Lepamaa maaüksuse detailplaneeringu kooskõlastamata jätmine

Olete taotlenud Transpordiametilt korduvat kooskõlastust Harju maakonna Saku valla Jälgimäe küla Lepamaa maaüksuse detailplaneeringule (katastritunnus 71801:001:2011, edaspidi *planeering*).

Võttes aluseks ehitusseadustiku (edaspidi *EhS*) § 70 lg 2, lg 3, § 72 lg 1, lg 2, § 99 lg 3 ja planeerimisseaduse (edaspidi *PlanS*) § 126 lg 1 p 4, p 7 ning kliimaministri 27.11.2023 [määruse nr 71](#) „Tee projekteerimise normid“ (edaspidi *normid*), **jätame** Hendrikson & Ko töö nr 303018 „Saku vallas Jälgimäe külas Lepamaa maaüksuse detailplaneering“ **kooskõlastamata** järgmiste puuduste ja vastuolude tõttu.

Joonis 1. Väljavõtte planeeringu põhijoonisest

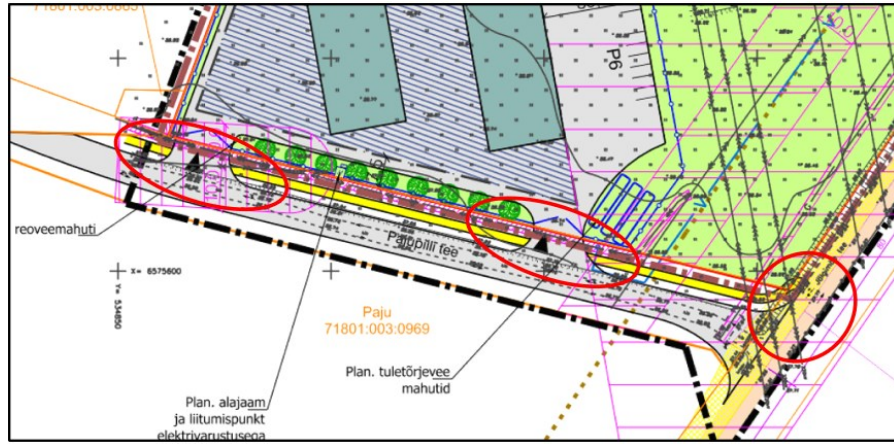
1. Planeeringu *põhijoonisel* näidatud lahendus on vastuolus meie *seisukohtade p 6* esitatud nõuetega. Palume üle vaadata planeeringu riigitee ja Paju kinnistul (katastritunnus 71801:003:0969) asuva Pajupilli tee ristmiku lõik, kuhu on ette nähtud tõstetud ülekäigukoht, mis on kavandatud tuua riigiteeni km ca 1,441 ning ühendada üle riigitee Jälgimäe tee 59//Uue-Paju kinnistu (katastritunnus 71801:003:0045) ääres olemasoleva Jälgimäe jalgteega nr 7185031. Selgitame, et teeületuse eelduseks on sidus teedevõrk mõlemal pool ülekäigukohta. Me ei saa nõustuda lahendusega, kus planeeritav kergliiklustee on toodud riigitee äärde, kuid teisel pool riigiteed ühendust olemasoleva jalgteega ei ole näidatud (vt *seisukohtade p 13*). Korrigeerida planeeringu lahendust ja lisada kavandatav tõstetud ülekäigukoht (sh teised ülekäigukohad) ning olemasolev jalgteepõhijoonisele, vastavad selgitused lisada tingmärkide loetellu (vt *joonis I*).

Joonis 3. Väljavõtte planeeringu liiklusskeemist

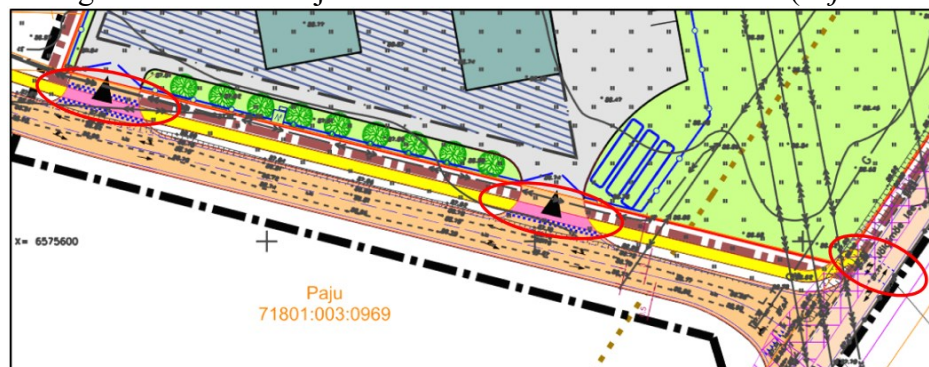
- Planeeringu liiklusskeemi jooniselt ei nähtu samuti kavandatava tõstetud ülekäigukoha asukoht. Jääb arusaamatuks, miks teised planeeringualale kavandatavad ülekäigukohad on kantud joonisele, aga kergliiklusteid ühendavat mitte. Puudub ka teisel pool riigiteed olev olemasolev Jälgimäe jalgteed nr 7185031. Korrigeerida nimetatud joonist vastavalt esitatud märkustele (vt joonis 3).

Joonis 4. Väljavõtte planeeringu liiklusskeemist

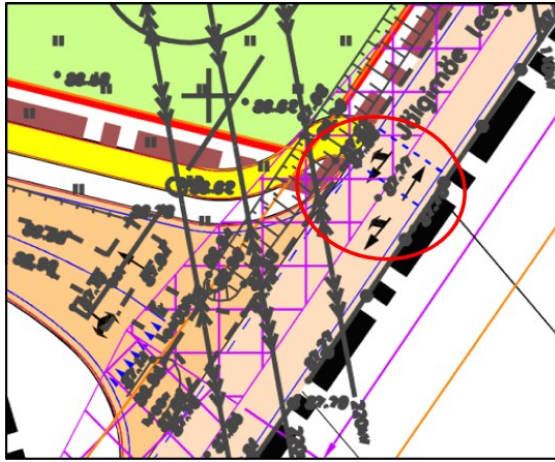
Eeltoodust tulenevalt eemaldada samalt jooniselt sinine katkendlik joon. Lisaks korrigeerida arusaamatuid sõidusuundi tähistavad teekatte märgised (vt joonis 4).

Joonis 5. Väljavõtte planeeringu liikluskorralduse ettepanekust

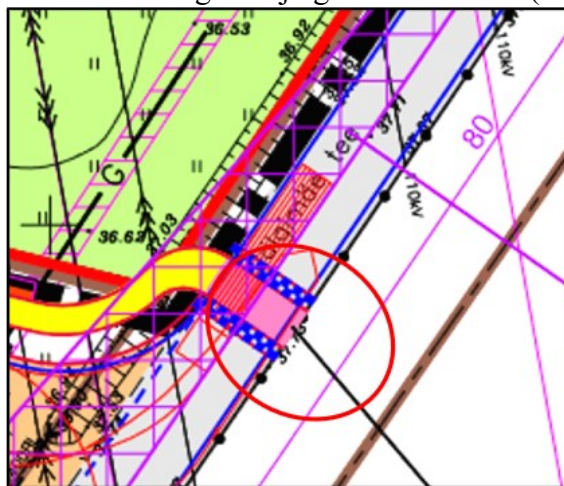
5. Liikluskorralduse ettepaneku jooniselt puudub samuti teisel pool riigiteed olev olemasolev Jälgimäe jalgteed nr 7185031 (vt joonis 5).

Joonis 7. Väljavõtte tehnovõrkude koondplaanist

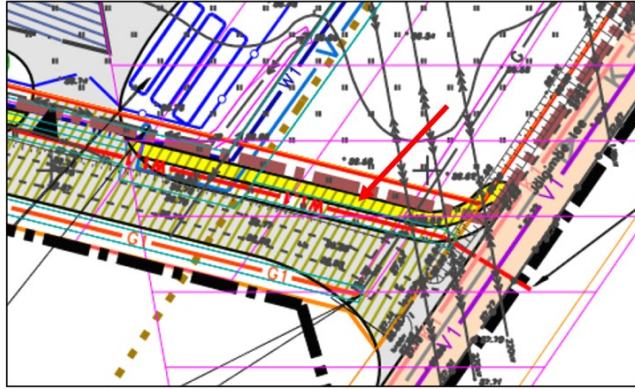
6. Planeeringu Tehnovõrkude koondplaani joonisel on näidatud ainult planeeritav kergliikluse ala. Täiendada joonist ning näidata sellel terviklik liikluskorralduslahendus (vt joonis 7).

Joonis 8. Väljavõtte planeeringu põhijoonisest

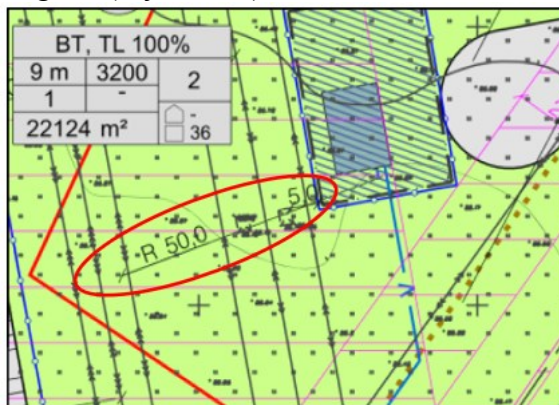
Planeeringu põhijoonise tingmärkide loetelus on antud selgitus „Plan. puurkaev ja veehaarde sanitaarkaitseala“. Põhijooniselt ei nähtu kõnealuse tehnorajatise asukoht. Palume eemaldada joonisel näidatud puurkaevu veehaarde sanitaarkaitse ala ulatust tähistav mõõtkett. Lisaks puudub tingmärkide loetelust veetrassi tähistav selgitus (vt joonis 8).

Joonis 9. Väljavõtte planeeringu põhijoonisest

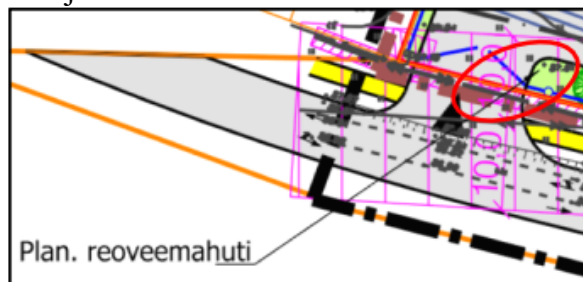
8. Planeeringu põhijoonise tingmärkide loetelus on märgitud „Plan. reoveemahuti“. Põhijoonisel reoveemahutile viitav nool näitab haljasalale (vt joonis 9).

Joonis 10. Väljavõtte planeeringu põhijoonisest

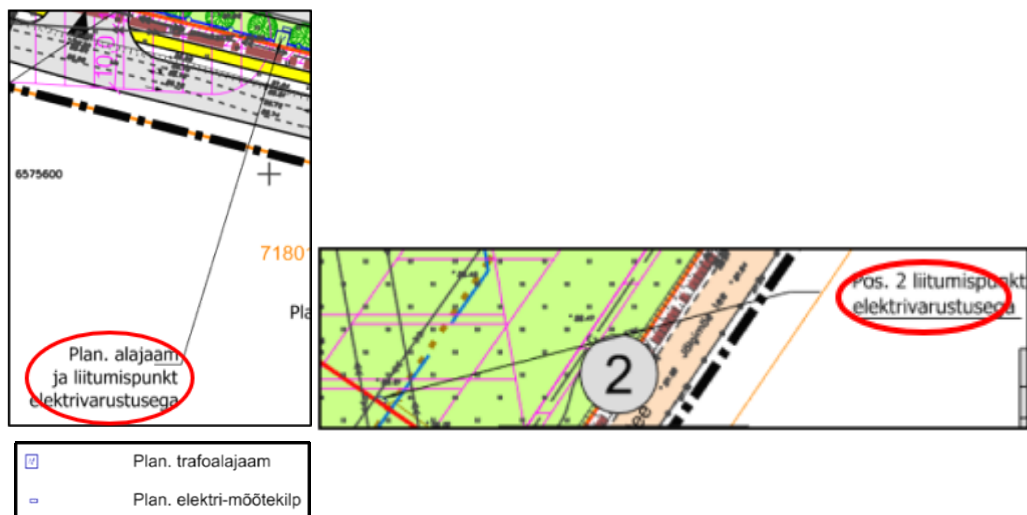
9. Põhijoonisele kantud viited „Plan. alajaam ja liitumispunkt elektrivarustusega“ ja „Pos. 2 liitumispunkt elektrivarustusega“ on vastuolus tingmärkide loetelus olevate selgitustega. Korrigeerida nimetatud vastuolud, joonisel näidatud ja tingmärkide loetelus selgitatud info peab olema üheselt mõistetav (vt joonis 10).

Joonis 11. Väljavõtte planeeringu põhijoonisest

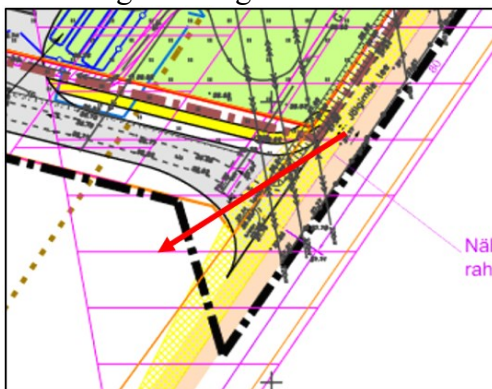
10. Planeeringu põhijoonise tingmärkide loetelust puudub joonisel 11 näidatud lilla viirutusega ala selgitus.

Joonis 12. Väljavõtte planeeringu põhijoonisest

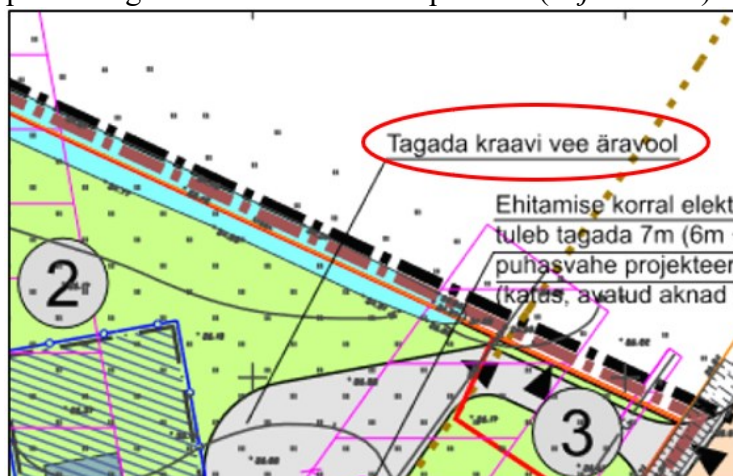
12. Planeeringu põhijoonisel näidatud „Tagada kraavi vee äravool“ viide on suunatud planeeritava autoliikluse alale. Korrigeerida nimetatud viite asukohta vastavalt planeeringu tehnovõrkude koondplaanile (vt joonis 12).

Joonis 13. Väljavõtte planeeringu põhijoonisest

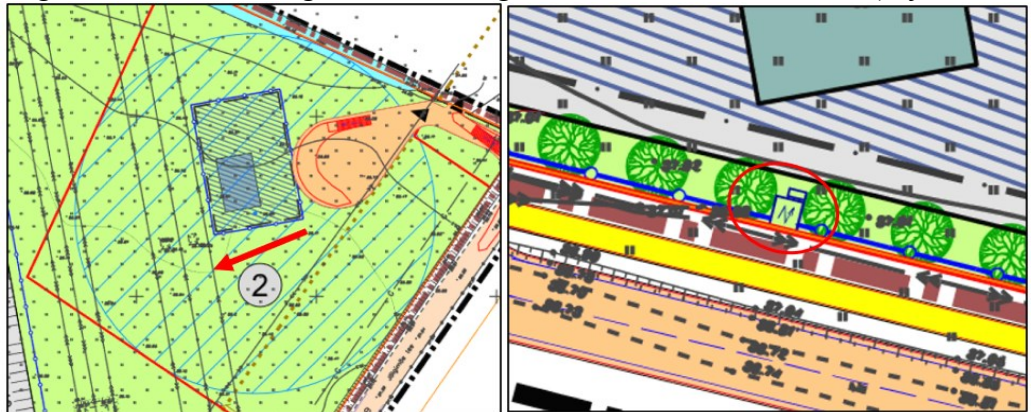
13. Planeeringu liiklusskeemi joonisel näidatud planeeritavate tehnovõrkude ja nende tingmärkides esitatud selgituste vahel on vastuolu. Palume korrigeerida joonist ja tingmärkide loetelu ning eemaldada segadust tekitav informatsioon (vt joonis 13).

Joonis 14. Väljavõtte liikluskorralduse ettepanekust

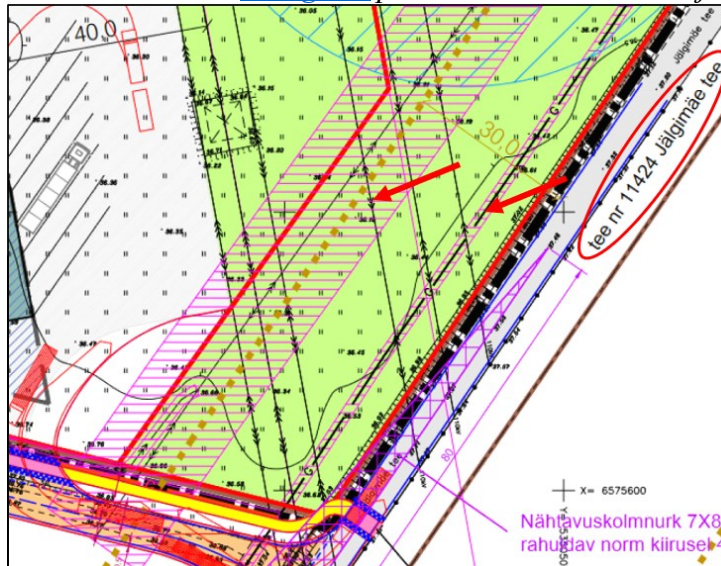
14. Planeeringu liikluskorralduse ettepaneku joonise parema loetavuse tagamiseks eemaldada sellelt liigne informatsioon nt olemasolevad ja kavandatavad tehnovõrgud ning nende kaitsevööndid (vt joonis 13).
15. Korrigeerida joonist vastavalt meie seisukohtade p 15, kus on esitatud nõue, et: Kasutada riikliku teeregistri põhiseid teede numbreid ja nimetusi (vt joonis 14).

Joonis 16. Väljavõte tehnoõrkude koondplaanist

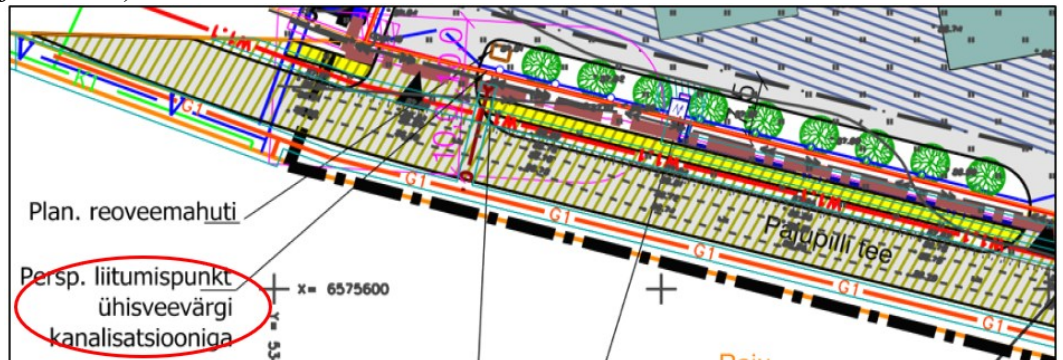
18. Planeeringu *seletuskirja* p 4.4.6.4. *Vee- ja kanalisatsiooni ning tuletõrjervee lahendus* on selgitatud, et: Ühiskanalisatsiooniga liitumiseks on kavandatud liitumispunkt 1 m kaugusele krundi pos 1 piirist, Lepatänava kinnisasjale. Krundi pos 1 kanalisatsiooni liitumispunktiks on kontrollkaev minimaalselt D400/315. Edasi kulgeb torustik Lepatänava kinnisasjal paralleelselt kinnisasja piiriga kuni 11424 Jälgimäe teel oleva magistraalitorustikuni.

Palume korrigeerida seletuskirja ja tehnoõrkude koondplaani vaheline vastuolu (vt *joonis 16*).

Joonis 17. Väljavõte tehnoõrkude koondplaanist

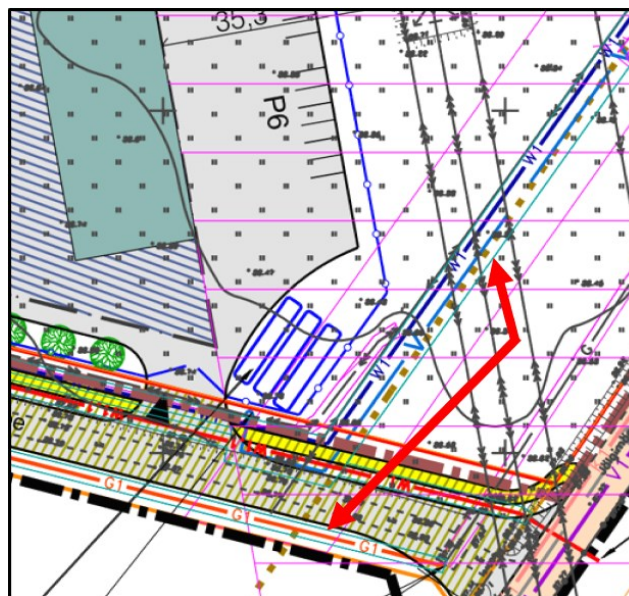
19. Tingmärkide loetelus näidatud tehnoõrguservituudi vajadusega ala on vastuolus joonisel näidatuga (puudub viirutus; vt *joonis 17*). Palume korrigeerida joonist.

Joonis 19. Väljavõte tehnoõrkude koondplaanist

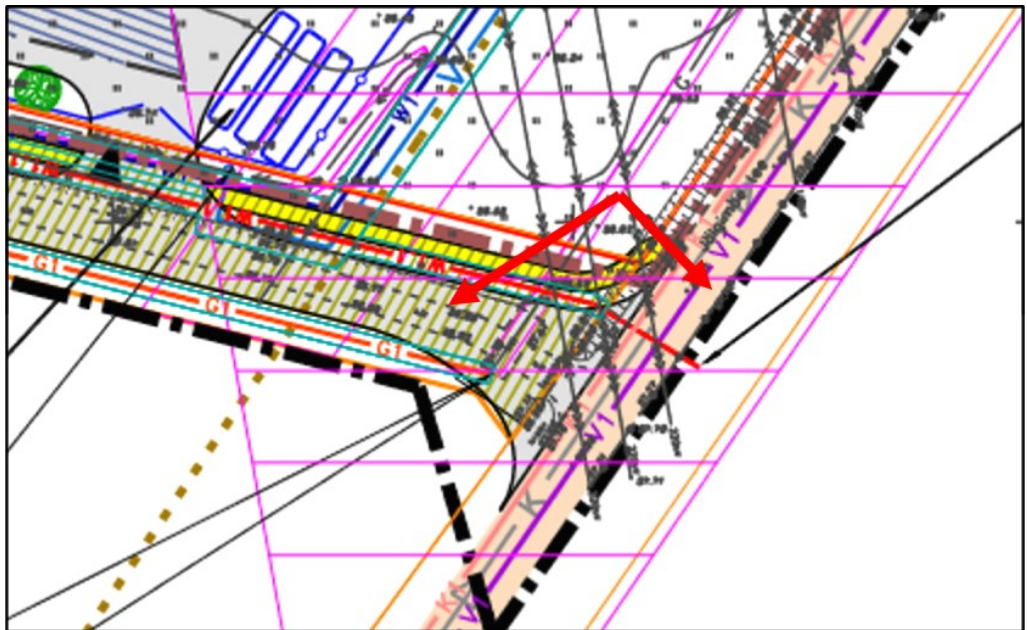
21. Täiendada tingmärkide loetelu ja lisada juurde puuduolevate liiklusalade selgitused (vt joonis 19).

Joonis 20. Väljavõte tehnoõrkude koondplaanist

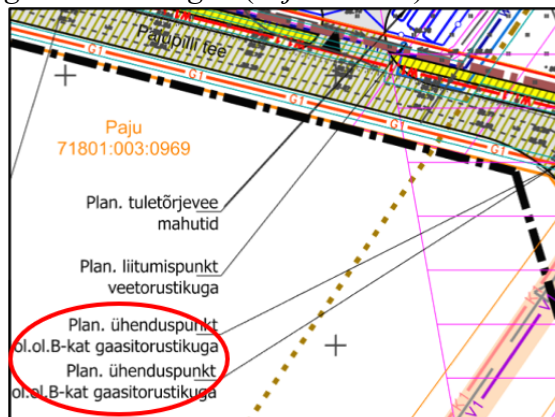
22. Jooniselt eemaldada topeltviide „Plan. ühenduspunkt ol.ol. B-kat gaasitorustikuga“ (vt joonis 20).

Joonis 21. Väljavõte tehnoorkude koondplaani

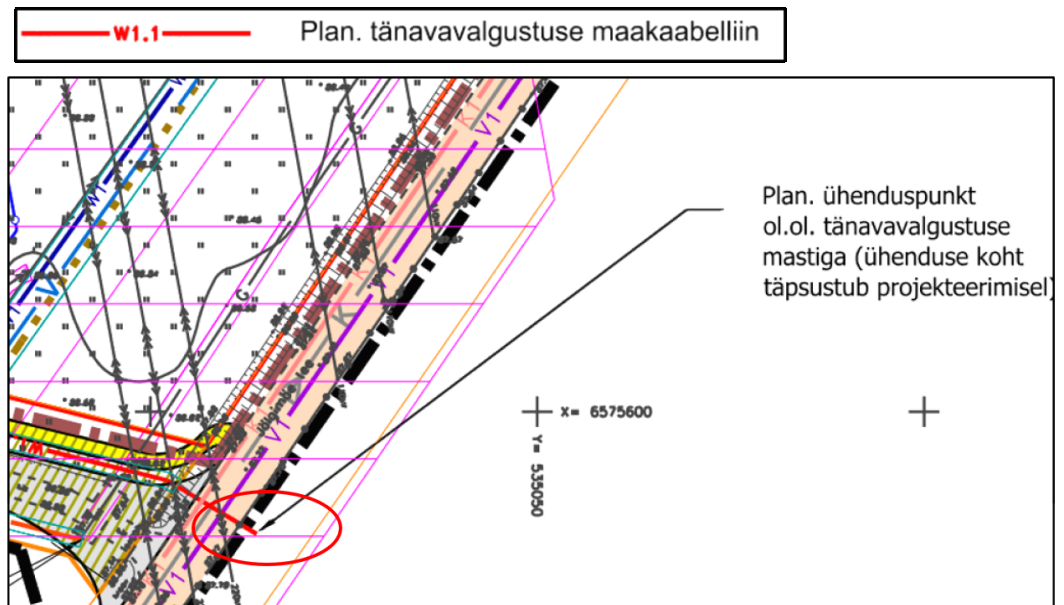
23. Planeeringu tehnoõrkude koondplaani joonisel näidatud viide selgitab, et

planeeritav tänavavalgustuse maakaabel on kavandatud ühendada olemasoleva tänavavalgustusega (vt joonis 21).

Nimetatud viidet kinnitab ka planeeringu seletuskirja p 4.4.6.2. *Tänavavalgustus*, kus on selgitatud, et: *11424 Jälgimäe tee ääres on olemasolev tänavavalgustus*. Palume korrigeerida tehnoorkude koondplaani ja näidata olemasoleva tänavavalgustuse masti asukoht. Selgitame, et geodeetiline alusplaan peab olema mõõdistatud piisavas ulatuses, mis võimaldab hinnata planeeringulahenduse sobivust (vt seisukohtade p 13).
